Mission régionale d'autorité environnementale

**Avis sur le projet du parc éolien de Coucy  
à Coucy (08300)  
porté par SAS Éoliennes de Coucy**

n°MRAe 2022APGE41

Nom du pétitionnaire	SAS Éoliennes de Coucy (groupe VSB énergies nouvelles)
Commune	Coucy
Département	Ardennes (08)
Objet de la demande	Construction d'un parc éolien de 4 éoliennes et de deux postes de livraison
Date de saisine de l'Autorité environnementale	01/02/22

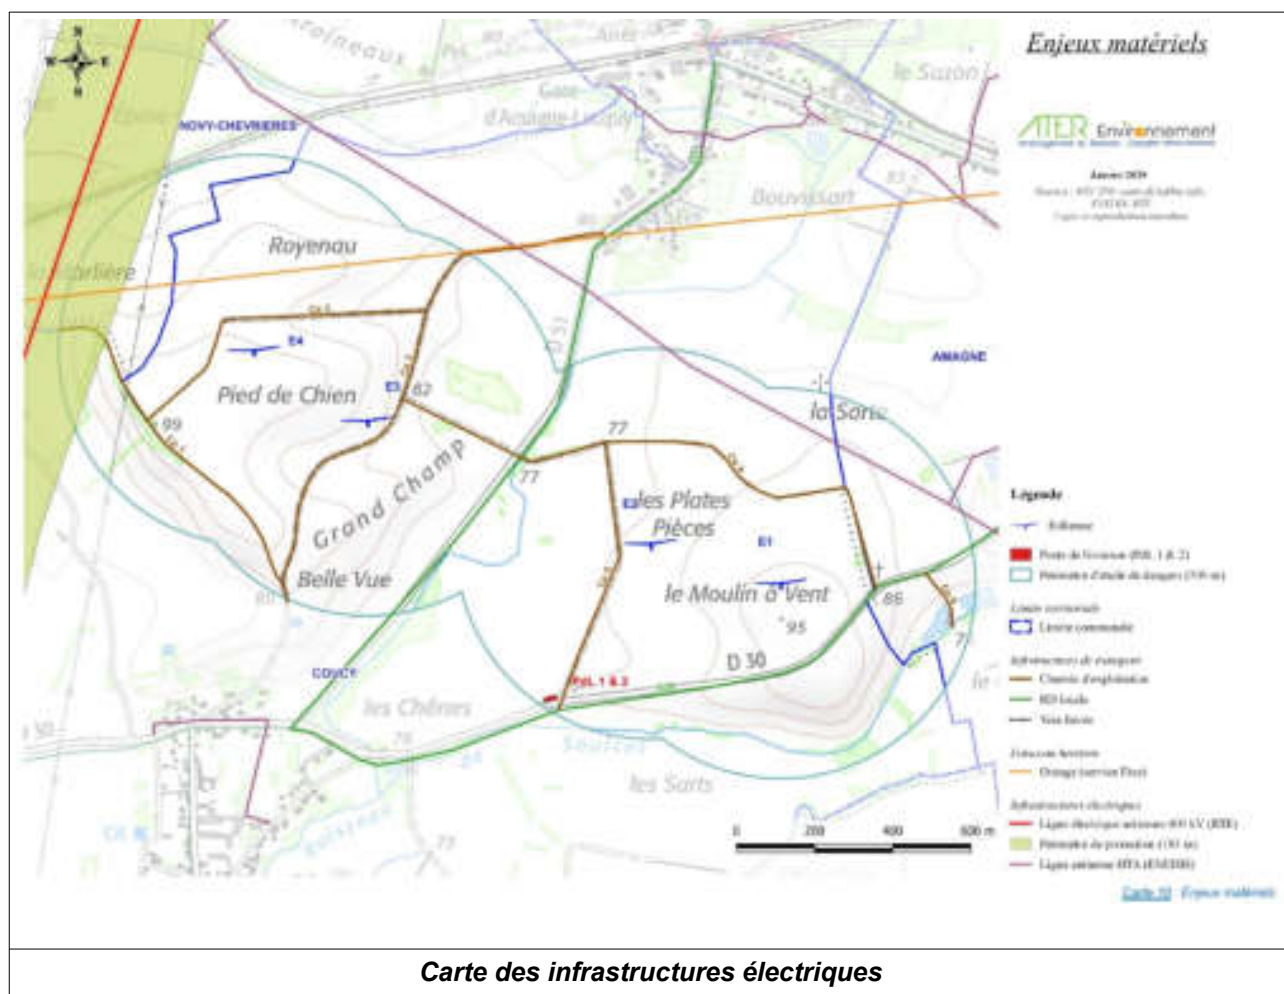
Par rapport aux premières habitations :

- l'éolienne E1 est située à 590 m des habitations d'Amagne ;
- l'éolienne E2 est situé à 660 m du bourg Nord de Coucy ;
- l'éolienne E3 est située à 725 m du bourg Sud de Coucy ;
- l'éolienne E4 est située à 600 m de la zone à urbaniser autour de la gare de Lucquy et 980 m des premières habitations de Novy-Chevrières.

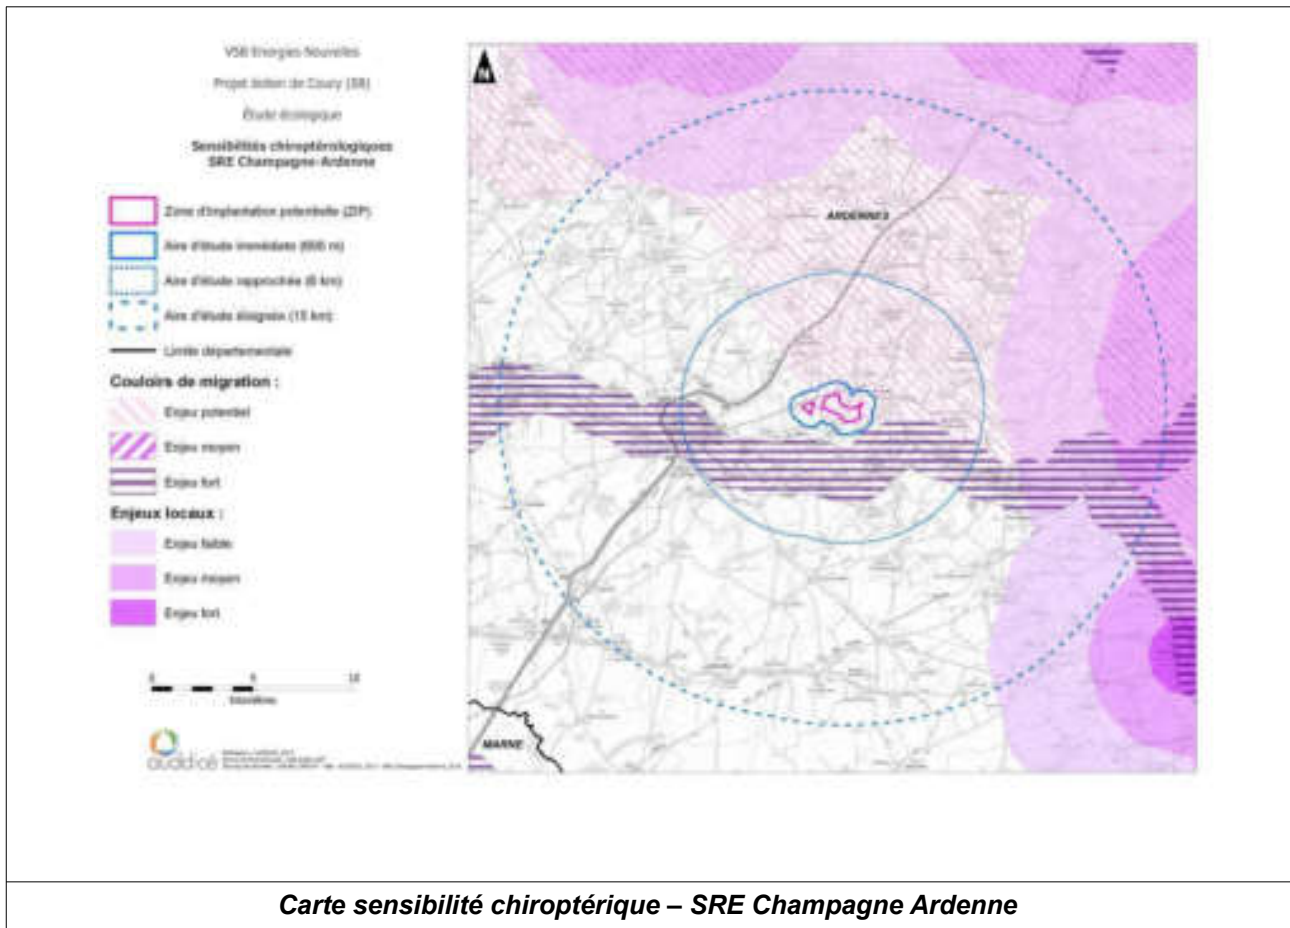
200 mètres des lisières boisées (cf point 3.1.2. ci-après), distance que l'éolienne E3 ne respecte pas. Par ailleurs, la ZIP se situe en limite d'un secteur défini comme à enjeu moyen sur l'ensemble de la bordure nord. Des enjeux forts sont répertoriés à moins de 5 km au nord du projet sur une très vaste partie. Plusieurs couloirs à enjeux moyens et faibles, ainsi qu'un couloir important pour les oiseaux migratoires se trouvent dans l'aire d'étude éloignée.

La ZIP se situe entièrement dans un secteur défini comme un couloir migratoire potentiel pour les chauves-souris (chiroptères) dans l'ensemble des aires d'étude. Au sein de l'aire d'étude éloignée, se trouvent à l'est et au nord de la ZIP des secteurs à enjeux moyens et forts. L'ensemble de la vallée de l'Aisne, située juste au sud du projet, est considéré comme un couloir migratoire à enjeu fort.

L'intégralité de la ZIP se situe dans un couloir de transit potentiel.

L'Ae observe que la multiplication des parcs éoliens dans ce secteur aboutit à une occupation très importante des aires nécessaires aux oiseaux sédentaires ou migrateurs (aires de nidification, d'alimentation, de reproduction, d'hivernage et de repos) et peut créer, au fur et à mesure, un effet barrière qui réduit progressivement les habitats et couloirs résiduels de migration.

**L'Ae recommande au pétitionnaire d'engager, avec les autres exploitants et les fédérations professionnelles de l'éolien une réflexion sur l'incidence de la concentration de parcs éoliens dans certains secteurs.**

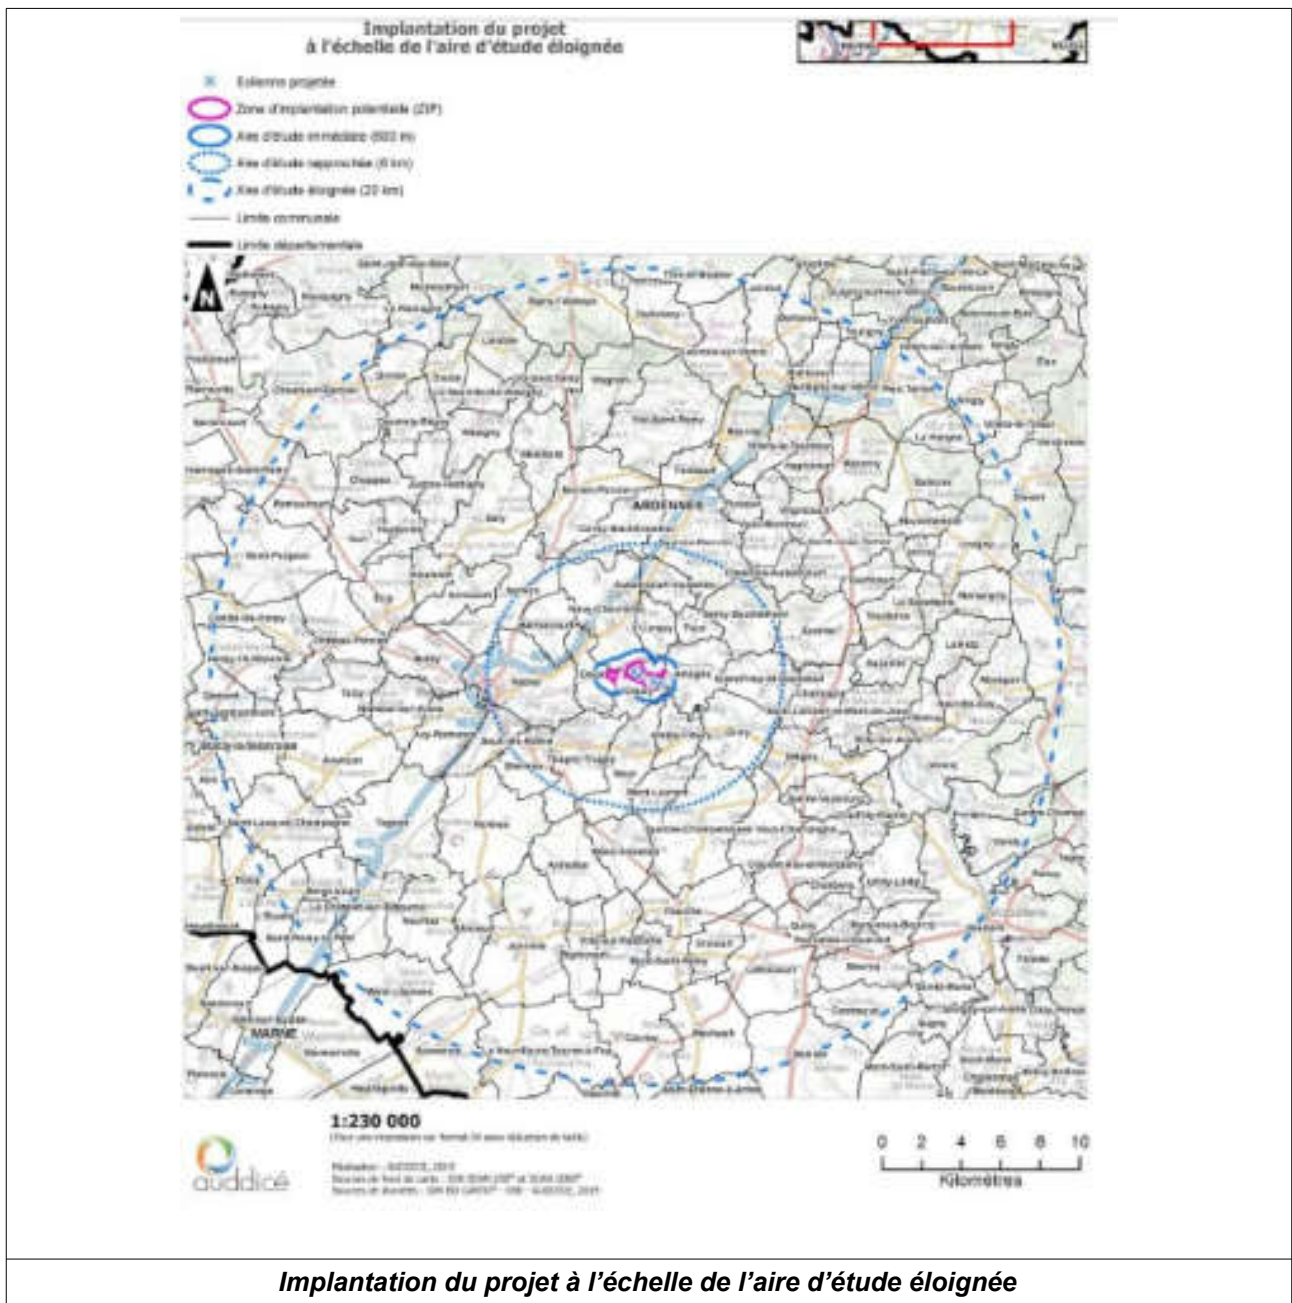
Par ailleurs, l'Ae note que la carte « *implantation du projet au regard de la synthèse des habitats naturels et de la végétation* » de l'étude faune, flore, habitat montre que les pales de l'éolienne E3 sont à moins de 200 m d'un boisement.

De plus, l'Ae note que le choix de la variante et sa justification ont été faits à partir d'une zone d'implantation potentielle (ZIP) dont le choix n'a pas été préalablement justifié par comparaison de zones d'implantation possibles en vue de retenir celle de moindre impact environnemental.

Aussi, l'Ae considère que cette analyse ne constitue pas la présentation des résultats de l'étude des solutions de substitution raisonnables au sens de l'article R.122-5 II 7° du code de l'environnement. Cette étude devrait permettre de justifier le choix du site retenu comme étant celui de moindre impact environnemental, après examen de sites possibles sur la base d'une analyse multicritères (paysage, mais aussi biodiversité, bruit, choix de la technologie...).

- ***compléter l'examen des solutions alternatives par une véritable analyse d'autres implantations possibles ;***
- ***justifier ses choix techniques et, lors de la finalisation du projet avant travaux, positionner les divers équipements au regard des performances des meilleurs standards techniques du moment, en termes d'efficacité énergétique et de moindres nuisances.***

**Photomontage - depuis la route principale traversant le bourg de Lucquy**

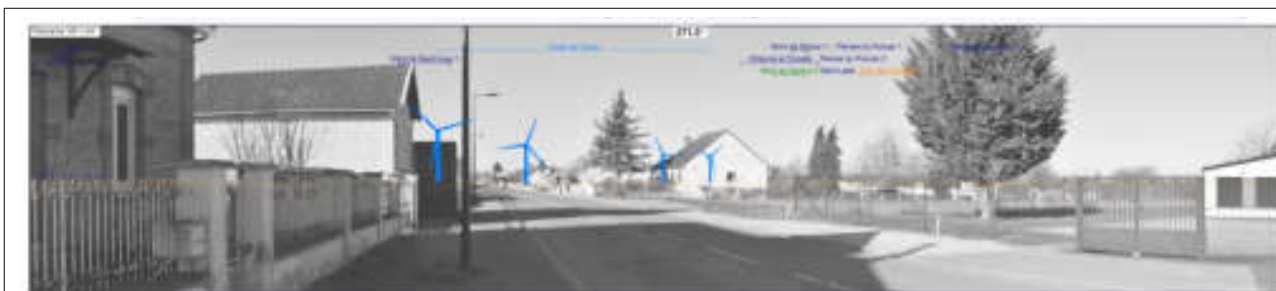
Depuis la route principale traversant le bourg de Lucquy, E1 et E2 apparaîtront plein axe depuis cette route. Elles apparaîtront en rupture d'échelle avec le bâti. **L'impact est considéré « fort » dans le dossier.** Ces machines apparaîtront également en co-visibilité directe avec l'église Sainte-Jeanne-d'Arc. **Même si cet édifice n'est pas protégé au titre des monuments historiques, il fait partie du patrimoine du village et doit être préservé.**

**Photomontage - depuis la traversée du bourg d'Amagne par la D30**

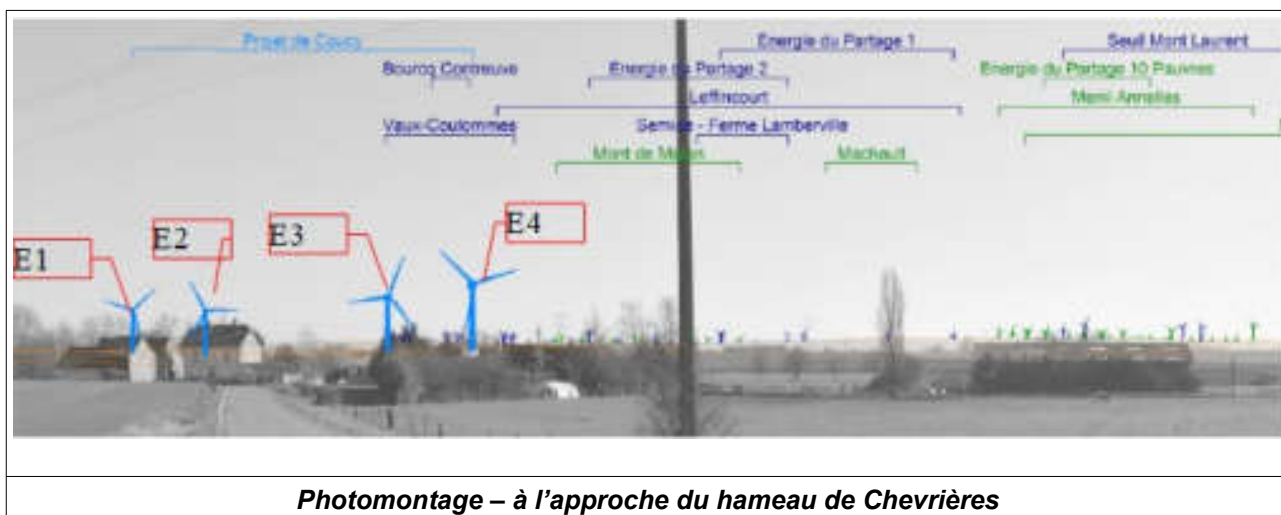
Depuis la traversée du bourg d'Amagne sur la D30, une éolienne se montre fort présente. On aperçoit néanmoins les pales des autres éoliennes.

**Depuis les façades arrières des habitations du bourg d'Amagne, les 4 éoliennes sont imposantes.**

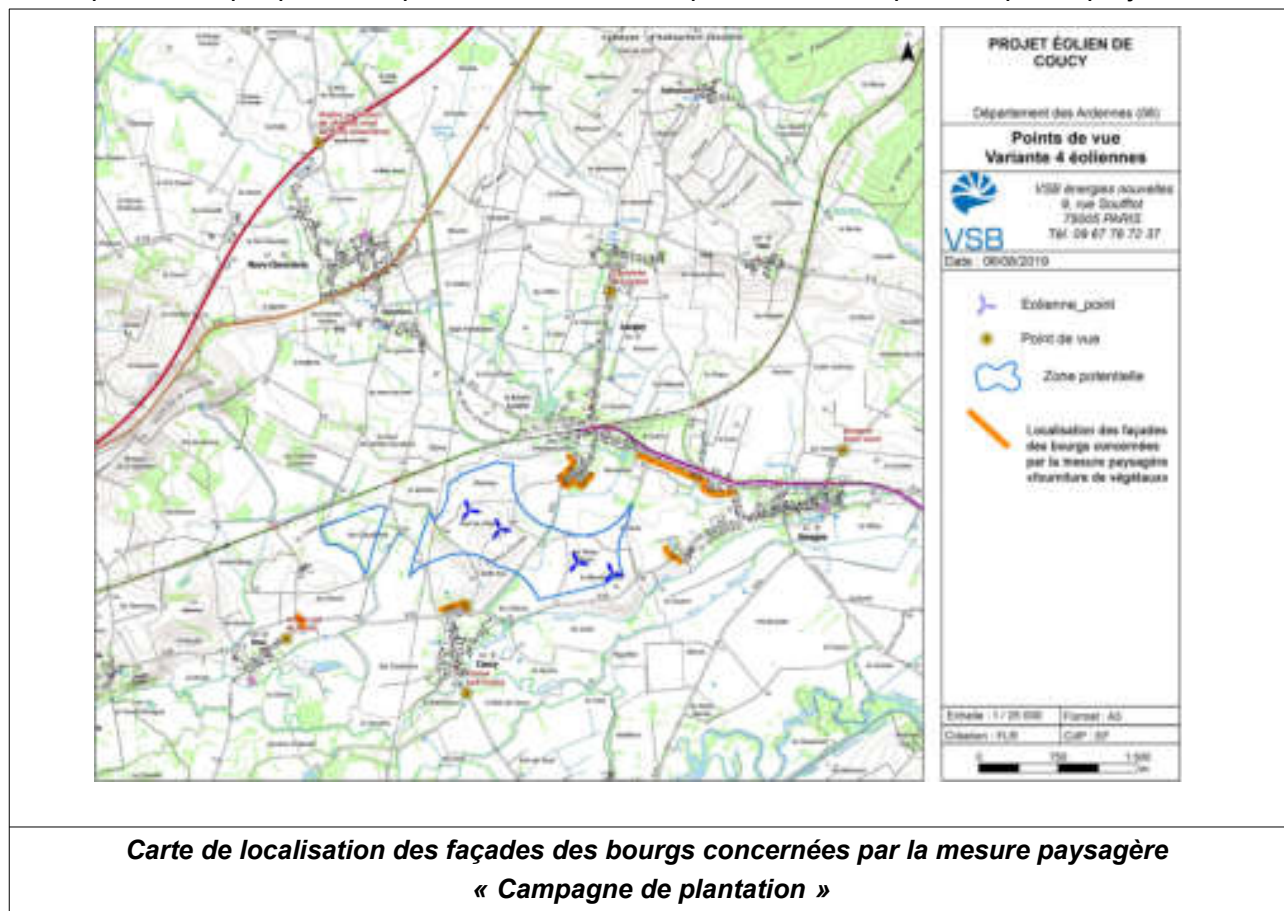
L’analyse des impacts paysagers montre que l’impact visuel est fort malgré la mesure de réduction d’impact réalisé sur la base de variantes d’implantation passant de 7 à 4 éoliennes.

L'Ae s'interroge aussi sur les mesures de plantation au niveau du village de Coucy qui semble n'être profitable que pour une partie des habitations pouvant être impactées par le projet.

**L'Ae recommande au pétitionnaire de présenter par un photomontage l'effet des mesures de réduction par plantation d'arbres à plusieurs échéances de la durée de fonctionnement du parc éolien.**
